Signalisierung Netzverlust und Rufgruppenverlust

Die optische und akustische Signalisierung bei Netzverlust oder Rufgruppenverlust war bisher nicht quittierbar und erfolgte alle 120 Sekunden. Die initiale Signalisierung wird nach ca. 22 Sekunden ausgegeben. Mit der Firmware MR2022.4 ist es nun möglich, die Signalisierung zu bestätigen, für eine voreingestellte Zeitdauer zu unterdrücken, oder gänzlich zu deaktivieren.

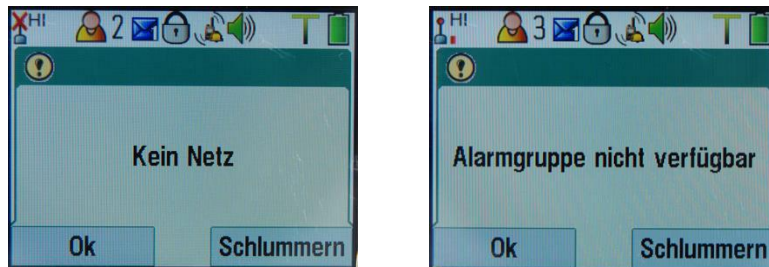
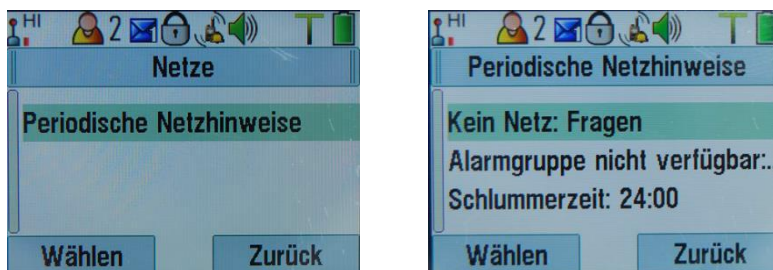
Beim Eintreten eines Netz- oder Rufgruppenverlustes wird dieser mit der nachfolgenden Displaymeldung signalisiert.

Durch das Drücken der Taste „Ok“ wird die Meldung bis zum erneuten Eintreten dieses Zustandes, zum Beispiel weil zwischenzeitlich das Netz- oder die Rufgruppenanbindung wiedererlangt werden konnte, bestätigt und nicht erneut ausgegeben. Durch Drücken der Taste „Schlummern“ werden die Meldungen für einen bestimmten Zeitraum unterdrückt, auch wenn der Netz- oder Rufgruppenverlust mehrfach auftritt.

Im Menü Netze\Periodische Netzhinweise kann ausgewählt werden, wie eine Signalisierung erfolgen soll.

Dabei bedeutet „Immer“, dass die Signalisierung ausgegeben wird und nicht quittiert werden kann. „Fragen“ bedeutet, dass die Signalisierungen im Falle eines Netz- oder Rufgruppenverlustes quittiert oder unterdrückt werden kann. Die Einstellung „Nie“ deaktiviert die Signalisierungen entsprechend komplett. Die Standardeinstellung ist „Fragen“. Unter „Schlummerzeit“ kann die Zeitspanne für eine mögliche Unterdrückung ausgewählt werden.

Anpassung Darstellung Alarmnachricht

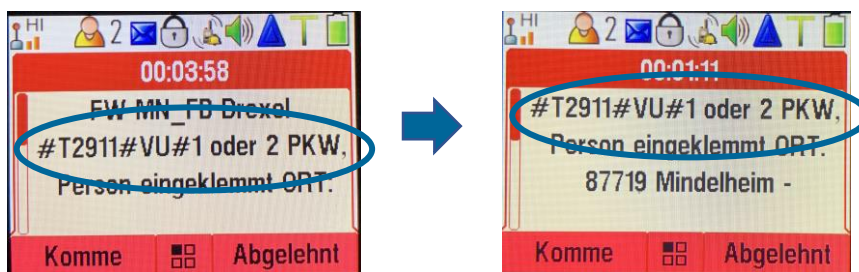
Bislang wurden die alarmlösenden Alarmschleifen am Anfang der Alarmnachricht angezeigt. Wenn mehrere Alarmschleifen zum Auslösen des Pagers geführt haben, oder die Textgröße auf höchster Stufe eingestellt war, konnte das Alarmstichwort erst durch scrollen gelesen werden. Da es sich hierbei um die wichtigste Information handelt, wird dies mit der Firmware MR2022.4 geändert, damit der Alarmtext mit Stichwort direkt am Anfang der Alarmnachricht ersichtlich ist. Die alarmlösenden Alarmschleifen werden somit künftig nach dem Alarmtext angezeigt.
